VILNIAUS RAJONO SAVIVALDYBĖS ADMINISTRACIJA
KELIŲ IR GATVIŲ ĮTRAUKIMO Į VILNIAUS RAJONO SAVIVALDYBĖS VIETINĖS
REIKŠMĖS KELIŲ IR GATVIŲ SĄRAŠĄ, KOMISIJOS

POSĖDŽIO PROTOKOLAS Nr. 4/2025

2025 m. lapkričio 10 d.

Pranciškonių 5-oji g. atkarpa, Pranciškonių vs., Riešės sen., Vilniaus r.
(Objekto vieta)

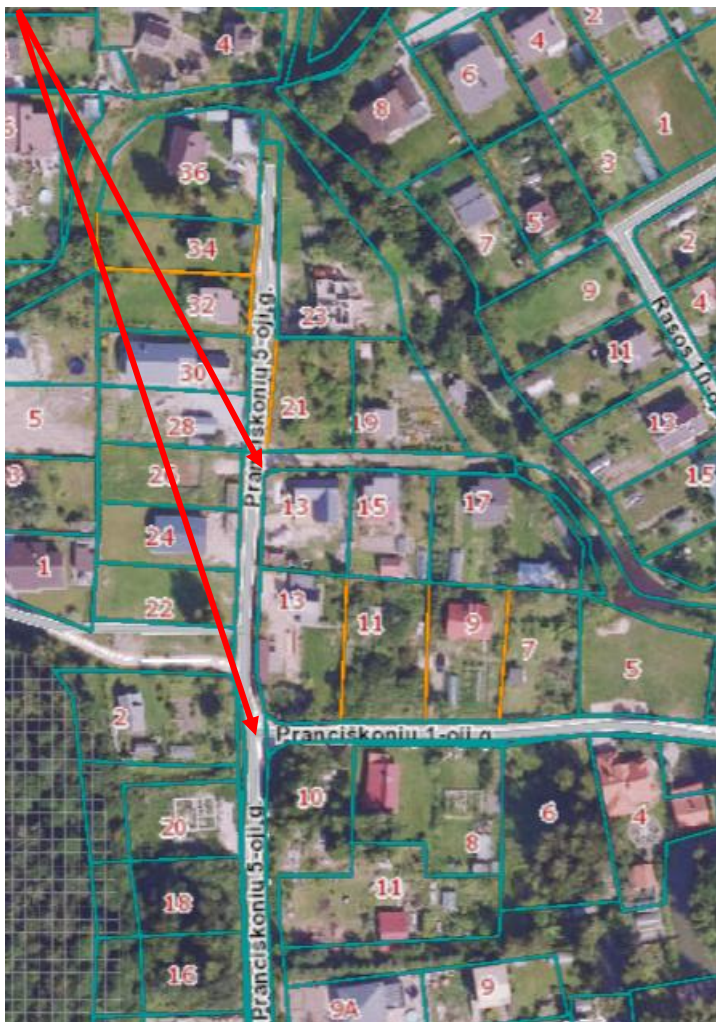
1.2.1. Pranciškonių 5-oji g. atkarpa, Pranciškonių vs., Riešės sen., Vilniaus r. – pritarta įtraukimui, suteikiant Nr. VL1615, Pranciškonių 5-oji g., Pranciškonių vs., Riešės sen., ilgis – 510 m; kategorija Ds* – 6 m (Priedas Nr. 2).

Išvada: Pagal esamus kriterijus Komisija ~~nepritaria~~ **pritaria** (netinkamą variantą išbraukti), kad siūlomas Kelias būtų įtraukiamas į Sąrašą/~~išbraukiamas iš Sąrašo~~ (netinkamą variantą išbraukti).

Pranciškonių 6-oji g. atkarpa, Pranciškonių vs., Riešės sen., Vilniaus r.
(Objekto vieta)

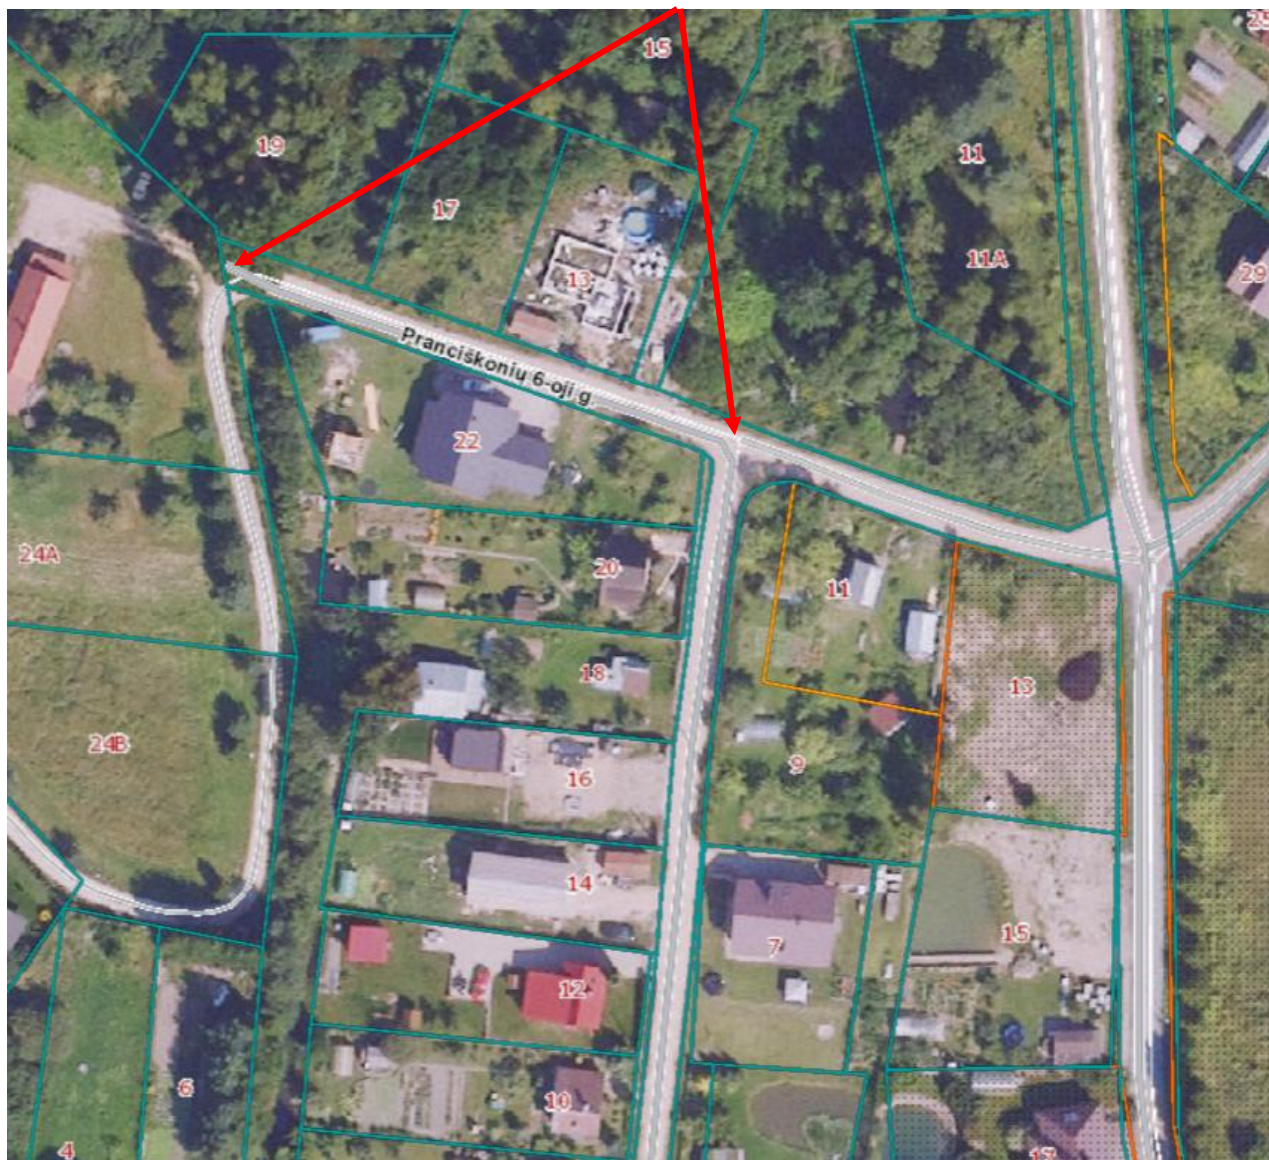
1.2.2. Pranciškonių 6-oji g. atkarpa, Pranciškonių vs., Riešės sen., Vilniaus r. – nepritarta įtraukimui, kadangi nagrinėjamoje kelio atkarpoje nėra įrengtos apsisukimo aikštelės (Priedas Nr. 3).

Išvada: Pagal esamus kriterijus Komisija ~~pritaria~~/nepritaria (netinkamą variantą išbraukti), kad siūlomas Kelias būtų įtraukiamas į Sąrašą/~~išbraukiamas iš Sąrašo~~ (netinkamą variantą išbraukti).

Pranciškonių 6-oji g. atkarpa, Pranciškonių vs., Riešės sen., Vilniaus r.
(Objekto vieta)

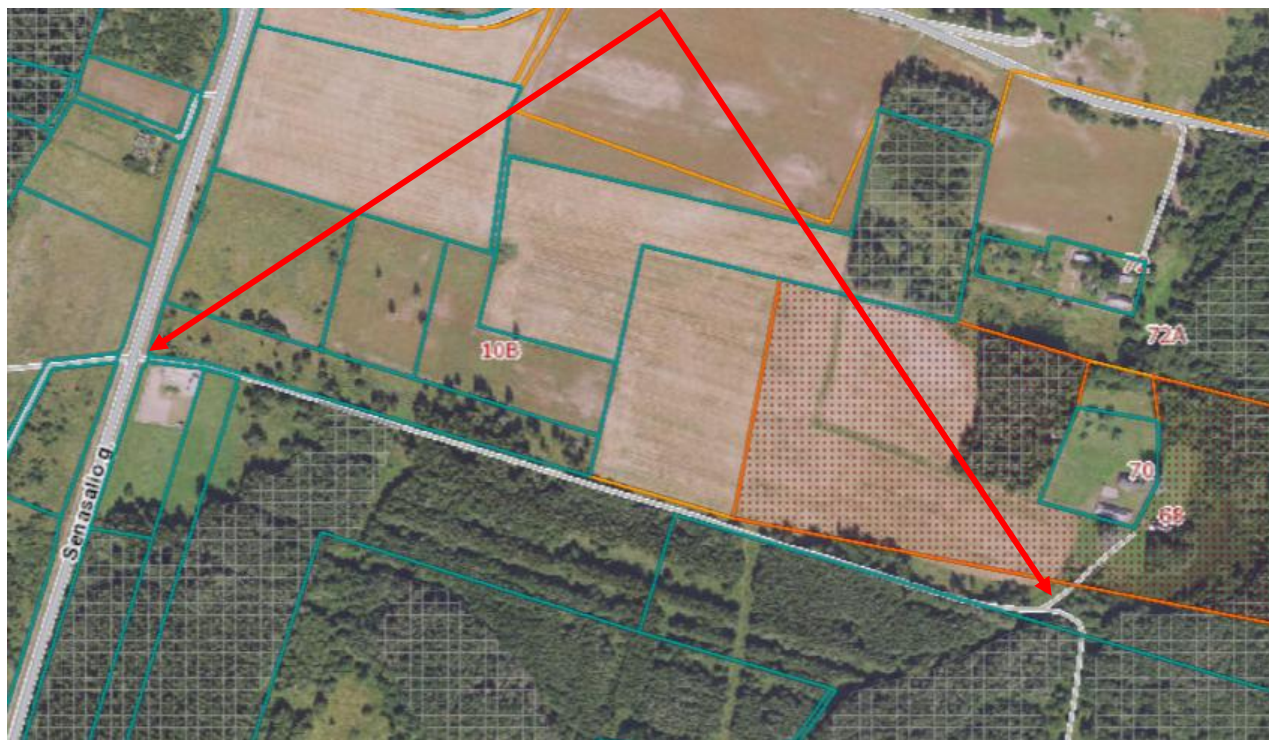
1.2.3. Pranciškonių 6-oji g. atkarpa, Pranciškonių vs., Riešės sen., Vilniaus r. – pritarta įtraukimui, suteikiant Nr. VL1616, Pranciškonių 6-oji g. atkarpa, Pranciškonių vs., Riešės sen., ilgis – 87 m; kategorija Ds* – 6 m (Priedas Nr. 4).

Išvada: Pagal esamus kriterijus Komisija pritaria/~~nepitaria~~ (netinkamą variantą išbraukti), kad siūlomas Kelias būtų įtraukiamas į Sąrašą/~~išbraukiamas iš Sąrašo~~ (netinkamą variantą išbraukti).

Kelio atkarpa nuo Akacijų g. (Nr. VL9934), Raudondvario k., Riešės sen., Vilniaus r. iki Tujų g. (Nr. VL9918), Raudondvario k., Riešės sen., Vilniaus r.

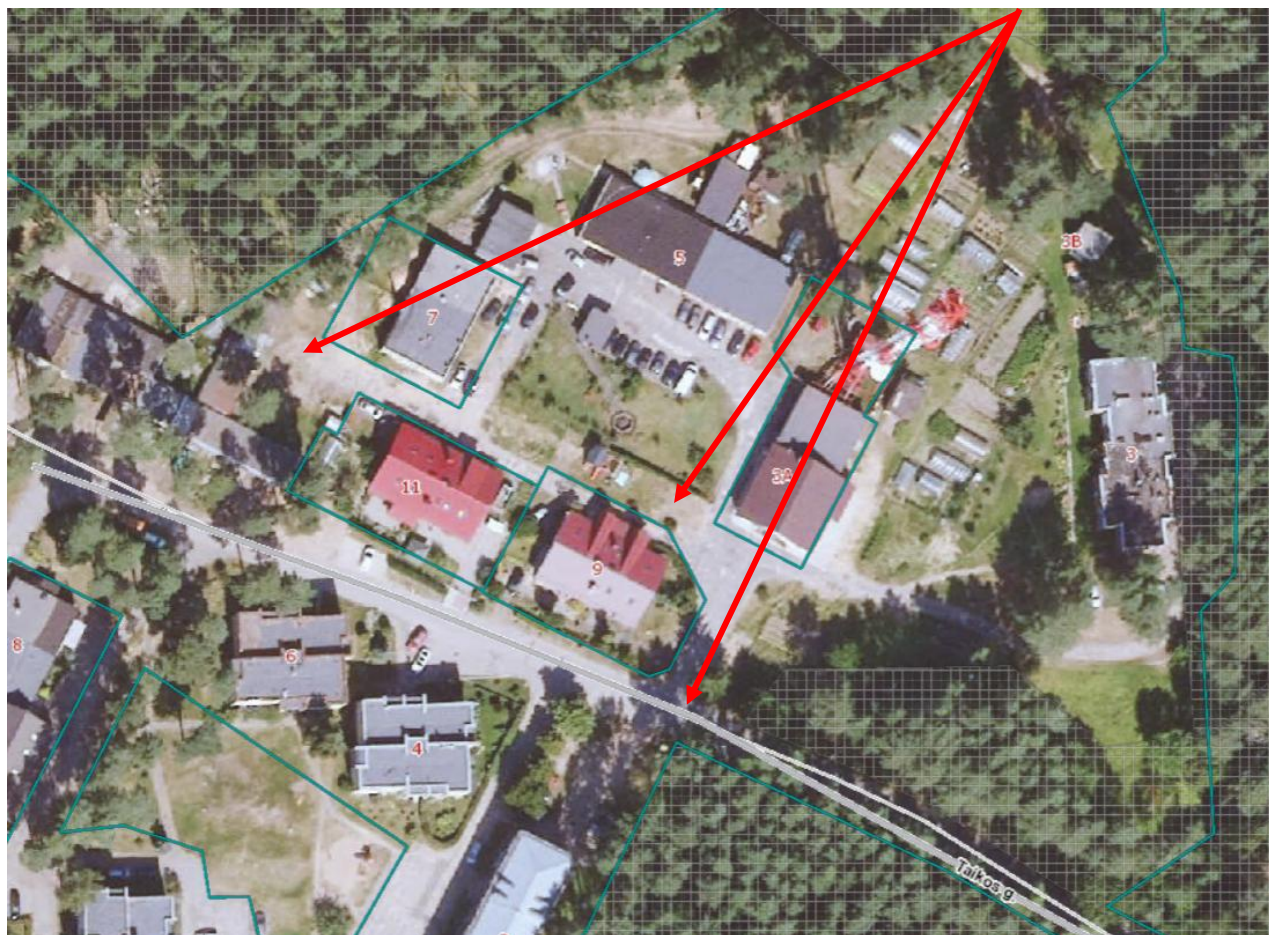
1.5.1. Kelio atkarpa nuo Akacijų g. (Nr. VL9934), Raudondvario k., Riešės sen., Vilniaus r. iki Tujų g. (Nr. VL9918), Raudondvario k., Riešės sen., Vilniaus r. – pritarta įtraukimui, suteikiant Nr. VL1617, Jungiamoji gatvė tarp Akacijų g. (Nr. VL9934) ir Tujų g. (Nr. VL9918), Raudondvario k., Riešės sen., ilgis – 121 m; kategorija D – 12 m (Priedas Nr. 7).

Išvada: Pagal esamus kriterijus Komisija ~~nepritaria~~ **pritaria** (netinkamą variantą išbraukti), kad siūlomas Kelias būtų įtraukiamas į ~~Sąrašą~~ **Sąrašą** (netinkamą variantą išbraukti) ~~išbraukiamas iš Sąrašo~~ (netinkamą variantą išbraukti).

Kelio atkarpa nuo Taikos g. (Nr. VL7682), Kreivalaužių k., Nemenčinės sen., Vilniaus r. iki Taikos g. 3, Kreivalaužių k., Nemenčinės sen., Vilniaus r.

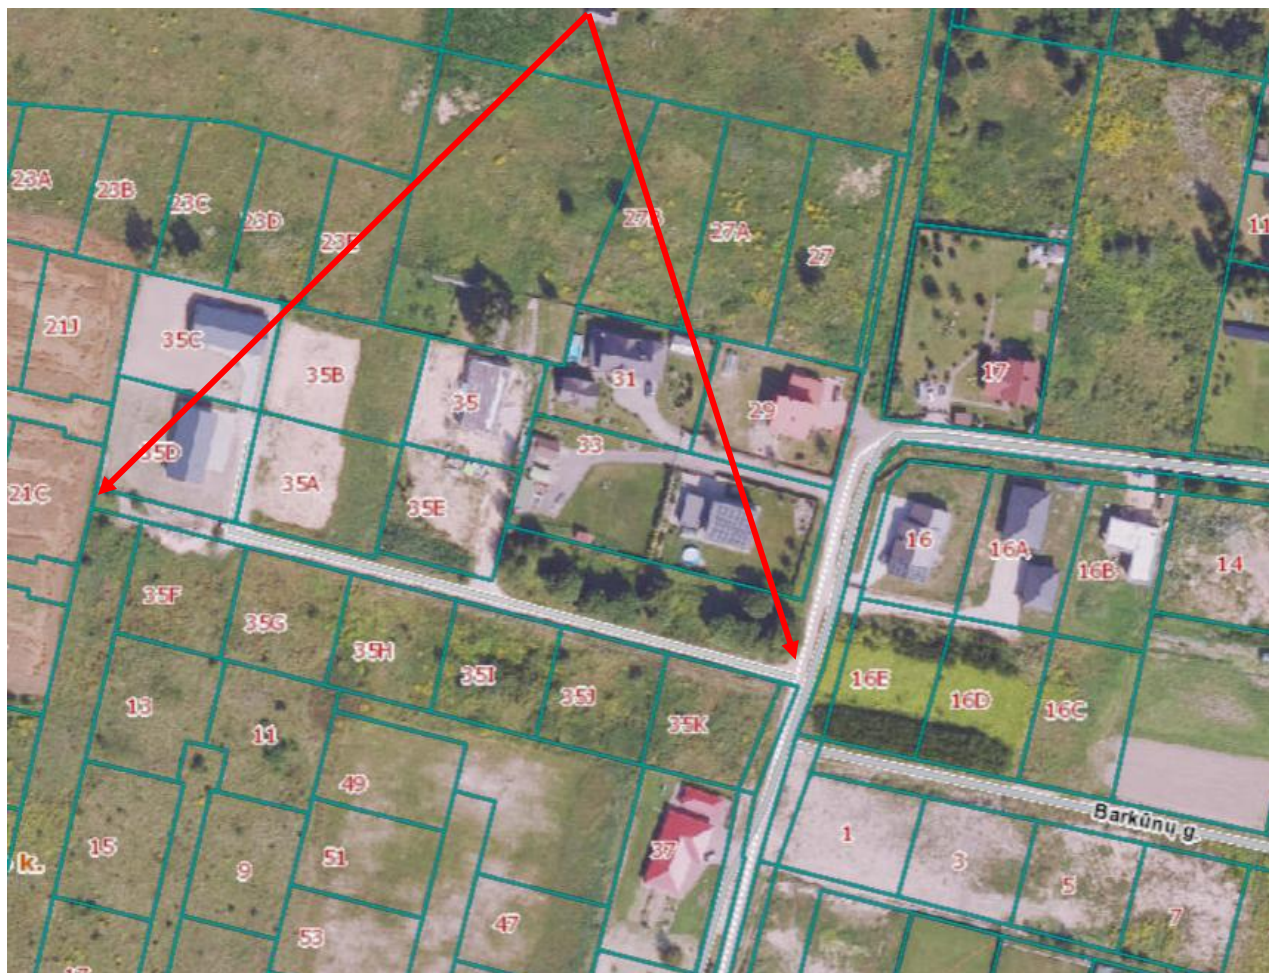
1.6.2. Kelio atkarpa nuo Taikos g. (Nr. VL7682), Kreivalaužių k., Nemenčinės sen., Vilniaus r. iki Taikos g. 3, Kreivalaužių k., Nemenčinės sen., Vilniaus r. – pritarta įtraukimui, suteikiant

Nr. VL7689, Privažiuojamoji gatvė prie Taikos g. 3 nuo Taikos g. (Nr. VL7682), Kreivalaužių k., Nemenčinės sen., ilgis – 115 m; kategorija Ds – 8 m (Priedas Nr. 9).

Išvada: Pagal esamus kriterijus Komisija pritaria/~~nepritaria~~ (netinkamą variantą išbraukti), kad siūlomas Kelias būtų įtraukiamas į Sąrašą/~~išbraukiamas iš Sąrašo~~ (netinkamą variantą išbraukti).

Kelio atkarpa nuo Tilto g. (Nr. VL8021), Merešlėnų k., Pagirių sen., Vilniaus r. iki Tilto g. 18, Merešlėnų k., Pagirių sen., Vilniaus r.
(Objekto vieta)

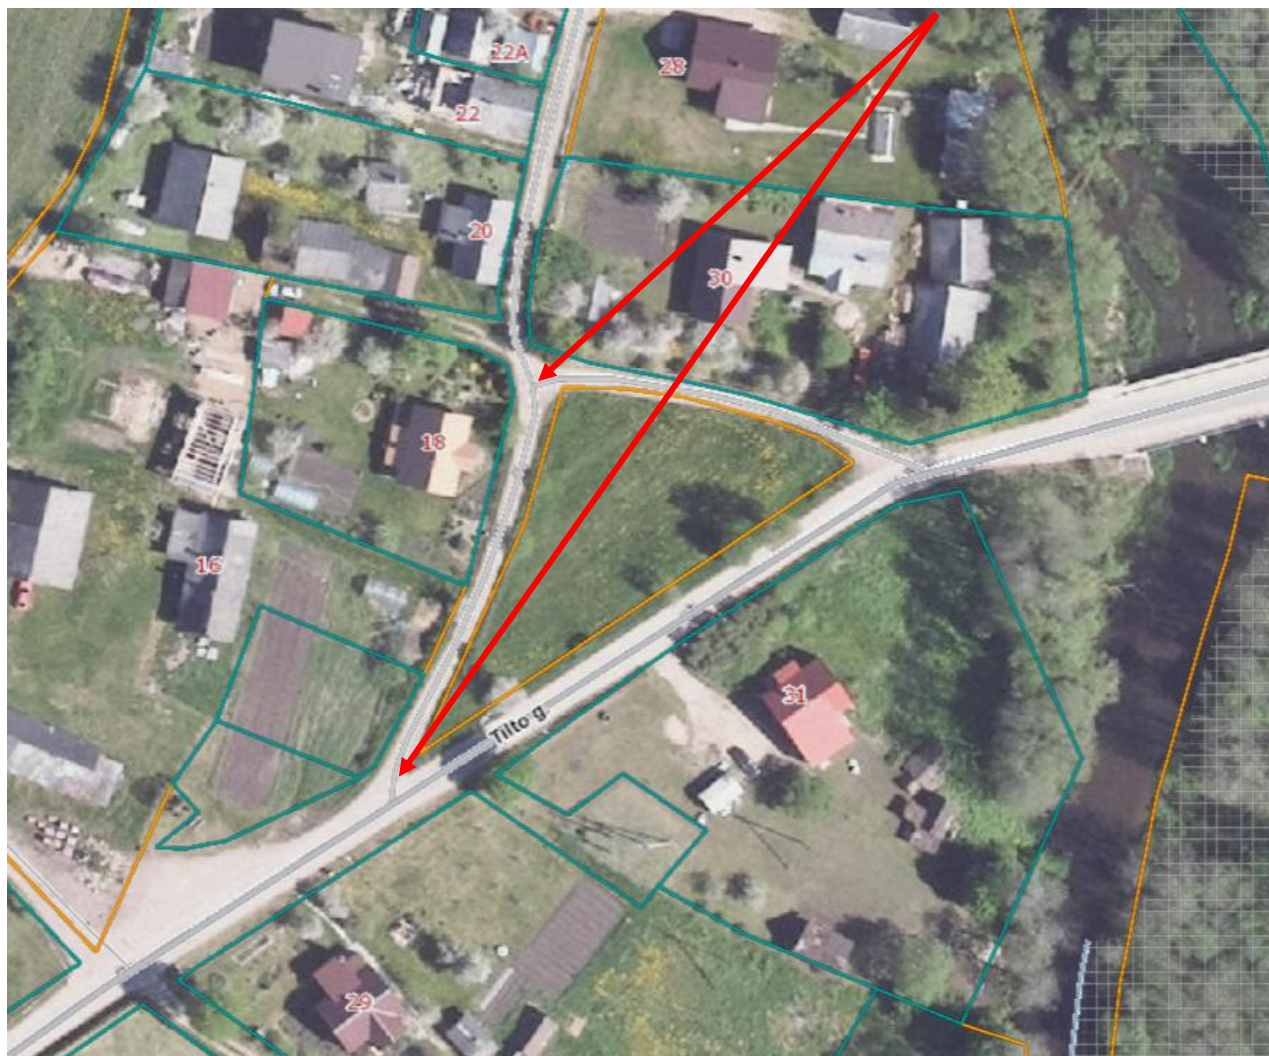
1.8.1. Kelio atkarpa nuo Tilto g. (Nr. VL8021), Merešlėnų k., Pagirių sen., Vilniaus r. iki Tilto g. 18, Merešlėnų k., Pagirių sen., Vilniaus r. – nepritarta įtraukimui, kadangi neatitinka vieno iš kriterijaus, laisvos valstybinės žemės plotis yra mažiau 4,5 m (Priedas Nr. 11).

Išvada: Pagal esamus kriterijus Komisija ~~pritaria~~/nepitaria (netinkamą variantą išbraukti), kad siūlomas Kelias būtų įtraukiamas į Sąrašą/~~išbraukiamas iš Sąrašo~~ (netinkamą variantą išbraukti).

Stepono Batoro g., Mickūnai, Vilniaus r.
(Objekto vieta)

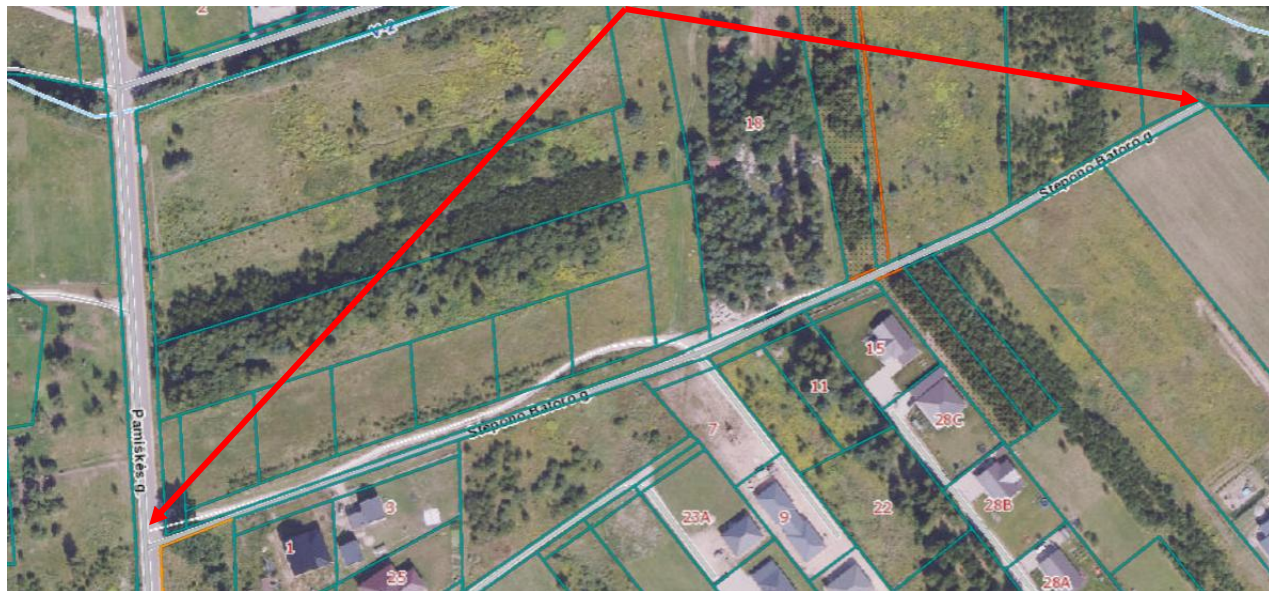
1.9.1. Stepono Batoro g., Mickūnai, Vilniaus r. – nepritarta įtraukimui, kadangi kelias neatitiko kelių įtraukimo kriterijų (Priedas Nr. 13).

Išvada: Pagal esamus kriterijus Komisija ~~pritaria~~/nepritaria (netinkamą variantą išbraukti), kad siūlomas Kelias būtų įtraukiamas į Sąrašą/~~išbraukiamas iš Sąrašo~~ (netinkamą variantą išbraukti).

Kelio atkarpa nuo kelio (Nr. VL2155) Akmenė – Mūrininkai, Rukainių sen., Vilniaus r. iki
Gabrielio Jano Mincevičiaus g., Svironių vs., Rukainių sen., Vilniaus r.
(Objekto vieta)

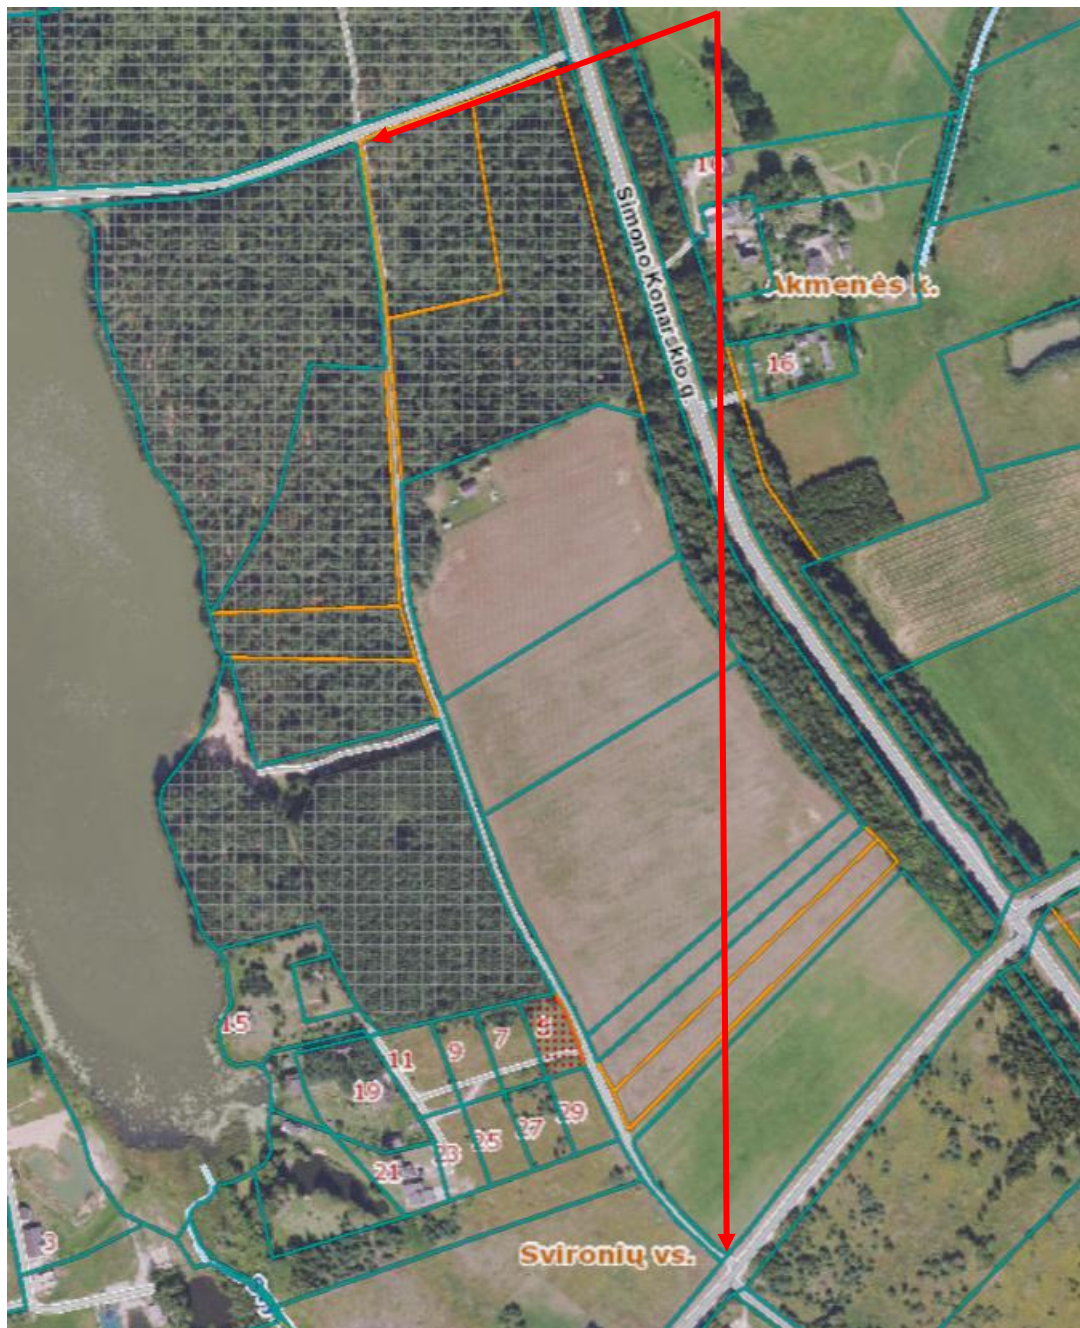
1.10.1. Kelio atkarpa nuo kelio (Nr. VL2155) Akmenė – Mūrininkai, Rukainių sen., Vilniaus r. iki Gabrielio Jano Mincevičiaus g., Svironių vs., Rukainių sen., Vilniaus r. – nepritarta įtraukimui, kadangi kelias neatitiko kelių įtraukimo kriterijų (Priedas Nr. 14).

Išvada: Pagal esamus kriterijus Komisija ~~pritaria~~/nepritaria (netinkamą variantą išbraukti), kad siūlomas Kelias būtų įtraukiamas į Sąrašą/~~išbraukiamas iš Sąrašo~~ (netinkamą variantą išbraukti).

Kelio atkarpa nuo Gabrielio Jano Mincevičiaus g. 29, Svironių vs., Rukainių sen. iki Simono Konarskio g., Svironių vs., Vilniaus r.

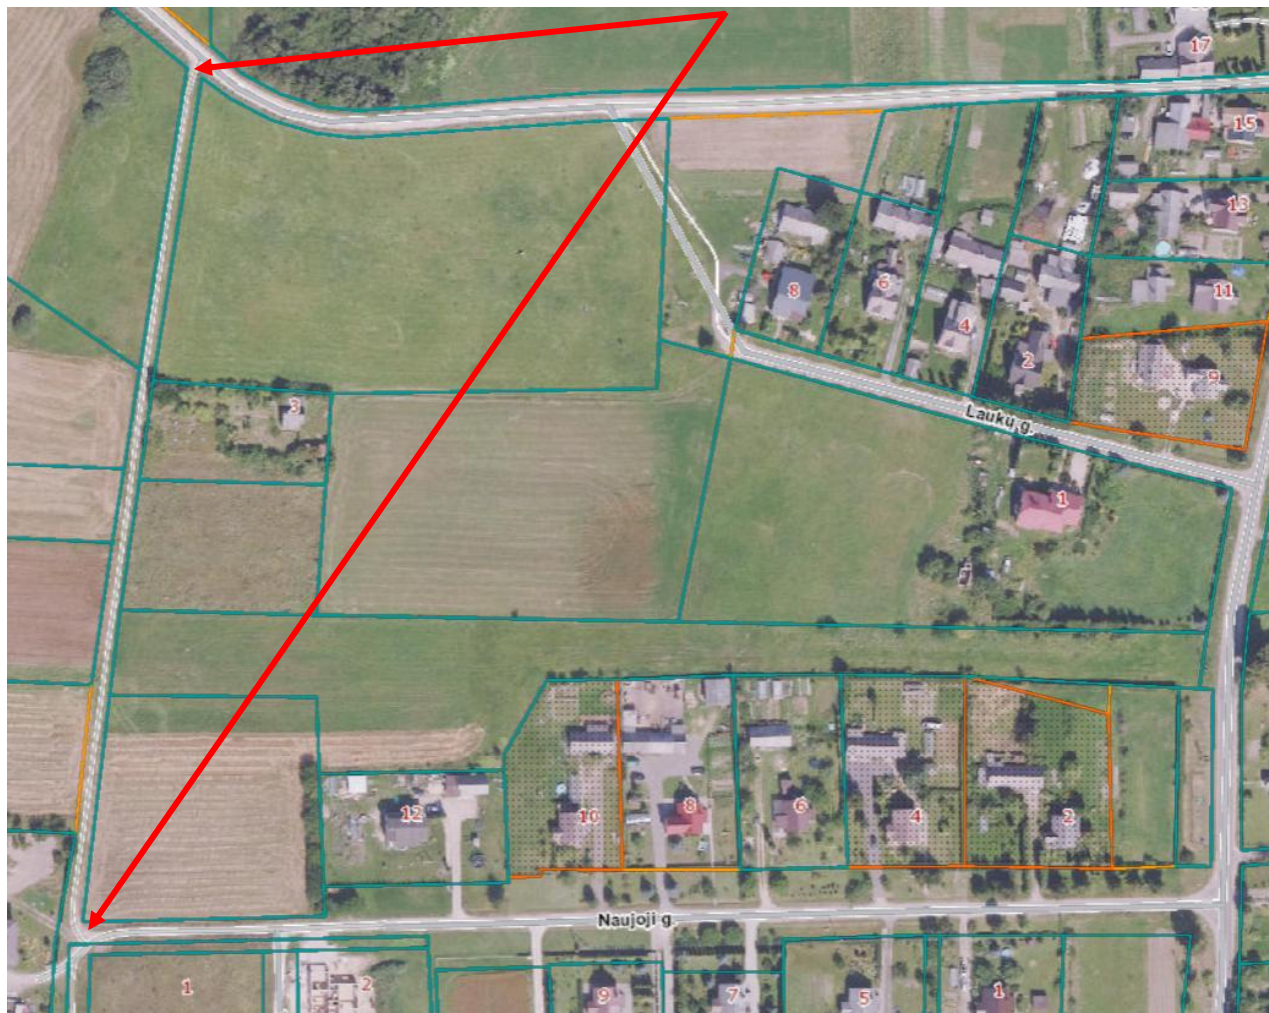
1.11.1. Kelio atkarpa nuo Gabrielio Jano Mincevičiaus g. 29, Svironių vs., Rukainių sen. iki Simono Konarskio g., Svironių vs., Vilniaus r. – nepritarta įtraukimui, kadangi kelias neatitiko kelių įtraukimo kriterijų (Priedas Nr. 15).

Išvada: Pagal esamus kriterijus Komisija ~~pritaria~~/nepritaria (netinkamą variantą išbraukti), kad siūlomas Kelias būtų įtraukiamas į Sąrašą/~~išbraukiamas iš Sąrašo~~ (netinkamą variantą išbraukti).
